OGGETTO: VERIFICA DI ASSOGGETTABILITÀ ALLA VIA, DI COMPETENZA DELLA CITTÀ METROPOLITANA DI MILANO DEL PROGETTO DI NUOVA COSTRUZIONE DI UN EDIFICIO DESTINATO A LOGISTICA, ENTRO L'AMBITO PER LA GRANDE FUNZIONE URBANA RUBATTINO NEL SUB-LOTTO 3, SITO NEL COMUNE DI MILANO, FRA LA VIA CADUTI DI MARCINELLE E LA VIA R. RUBATTINO. PROPONENTE: BLUE SOCIETA' DI GESTIONE DEL RISPARMIO SPA RIF. SILVIA: VER519-MI

Decreto Dirigenziale

Procedimento: Verifica di assoggettabilità alla VIA, di competenza della Città Metropolitana di Milano del progetto di nuova costruzione di un edificio destinato a logistica, entro l'ambito per la Grande Funzione Urbana Rubattino nel sub-lotto 3, sito nel Comune di Milano, fra la Via Caduti di Marcinelle e la Via R. Rubattino.

ALL. 1: RISULTANZE DELL'ISTRUTTORIA

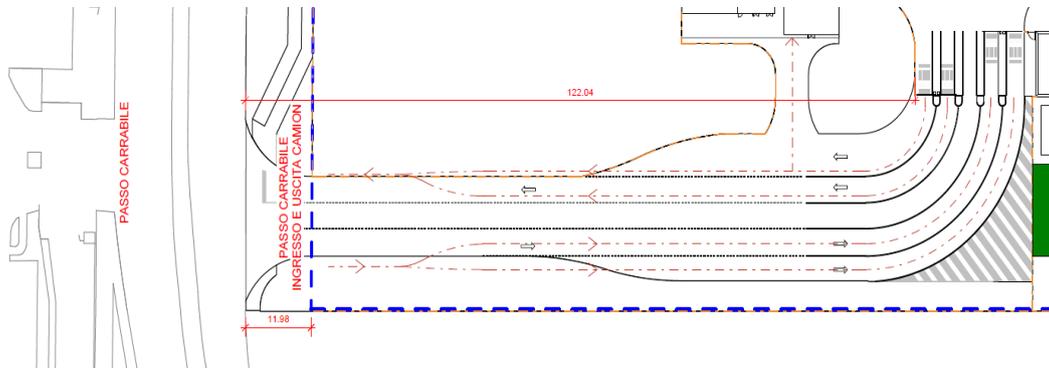
Nel documento nominato "Risposta richieste integrazioni 04/10/2023 il Proponente distingue gli accessi e dichiara l'intenzione di adeguarsi a quanto richiesto per quanto attiene i passi carrai presenti su via Marcinelle, ma non è altrettanto chiaro se ritenga adeguarsi anche per l'accesso su via Rubattino.

L'accesso veicolare su via Rubattino utilizzato da mezzi pesanti quali gli autoarticolati si distingue da quelli su via Marcinelle che sono previsti per l'accesso di auto e mezzi di emergenza. La distinzione quindi fra il passo carraio su via Rubattino e gli altri risulta in parte condivisibile.

Tuttavia, nel documento si indica solo la volontà di prevedere per l'accesso su via Rubattino cordonature in cls al posto delle lastre in granito perché più resistenti, ma la tavola dei passi carrai non rappresenta l'accesso in quota marciapiede.

Stralcio tavola relativa a recinzioni e passi carrai

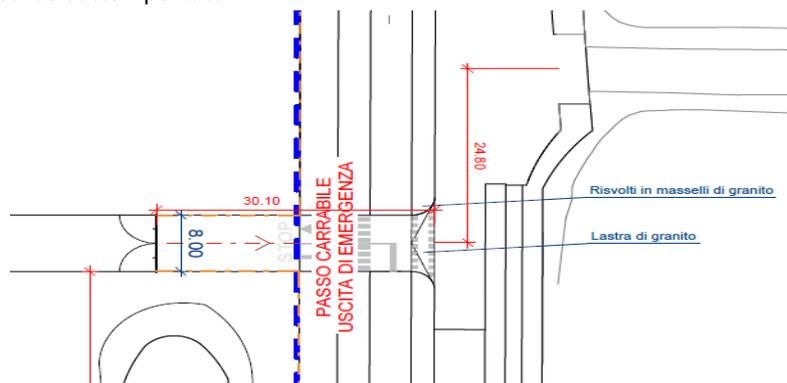
Per quanto attiene la rappresentazione grafica degli accessi carrai su via Marcinelle non è chiaro se quanto richiesto sia realmente stato assolto: vengono date vaghe indicazioni sulla presenza di lastre ma non vi sono quote né altimetriche né planimetriche. Inoltre, sulle aree di marciapiede viene tracciata la segnaletica come se fosse in intersezione.

Vedasi stralcio planimetrico sotto riportato.

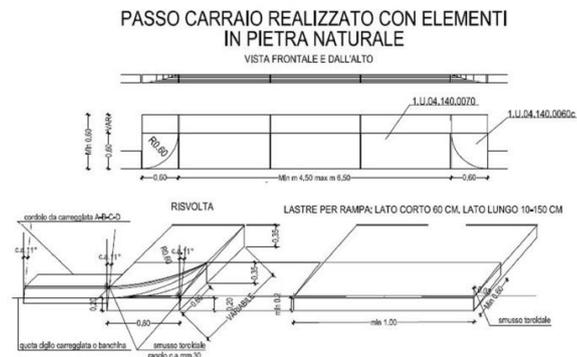
Si coglie l'occasione per evidenziare che la distanza fra una intersezione e un passo carraio non viene calcolata dal centro dell'intersezione ma dal limite più prossimo al passo carraio.

Si riportano le indicazioni già fornite rispetto a quanto stabilito all'art. 82 del Regolamento Edilizio del Comune di Milano, oltreché dal Codice della Strada e suo Regolamento di Attuazione, DM 19 aprile 2006, "dovranno essere posti a non meno di 12 metri dalle intersezioni stradali e posti a filo marciapiede, oltre che realizzati con lastre e risolve in granito (minimo 60 cm), come da schema grafico sotto riportato, mantenendo in quota il marciapiede.

Eventuali deroghe alla larghezza (max 6.5m) dei passi carrai dovranno essere giustificate da prove delle manovre dei mezzi e da relazione specifica. “

Inoltre, il passo carraio in osservanza del RE deve essere posizionato a non meno di 12 m dallo spigolo della costruzione in angolo fra due vie.

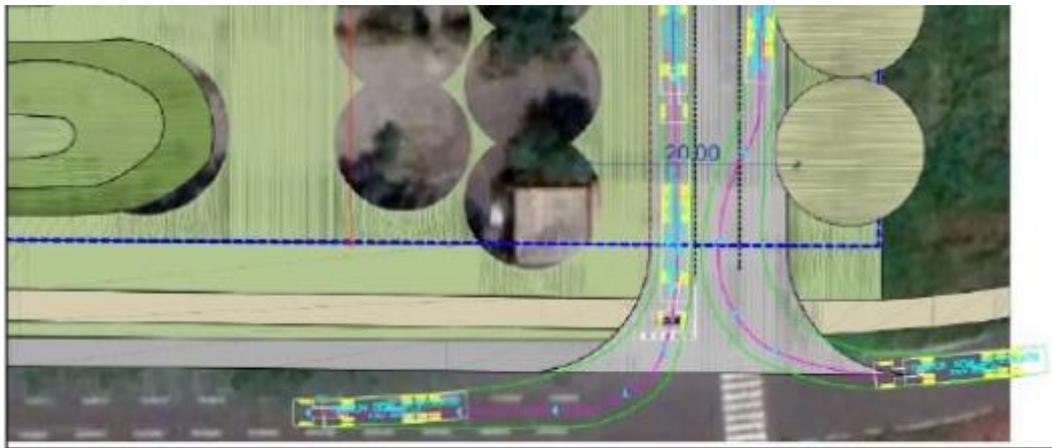
Si prende atto delle simulazioni presentate di ingresso e uscita dai passi carrai su via Rubattino e su via Marcinelle (mezzi di soccorso) che imporrebbero la realizzazione di passi carrai di larghezza superiore a m 6.50.

Anche se si ritiene necessario un maggiore approfondimento in particolare su via Rubattino pare possibile un restringimento dell'enorme accesso veicolare previsto favorendo il transito pedonale.

Si rinnova quindi la richiesta non assoluta di presentare ingrandimenti e particolari costruttivi per tutti gli accessi carrai al comparto rispondenti a quanto sopra richiesto.

Stralcio elaborato ARC.02

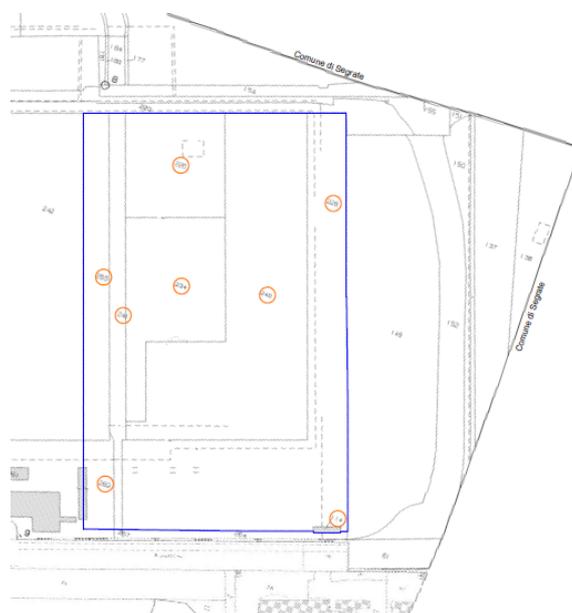
Nel documento di controdeduzione alle richieste fatte dalla Direzione Mobilità si asserisce che tali informazioni sono presenti nelle tavole ARC.02a e ARC.02b, tali elaborati non risultano presenti tra quelli trasmessi, risulta presente esclusivamente l'elaborato ARC.02 che non chiarisce quanto richiesto.
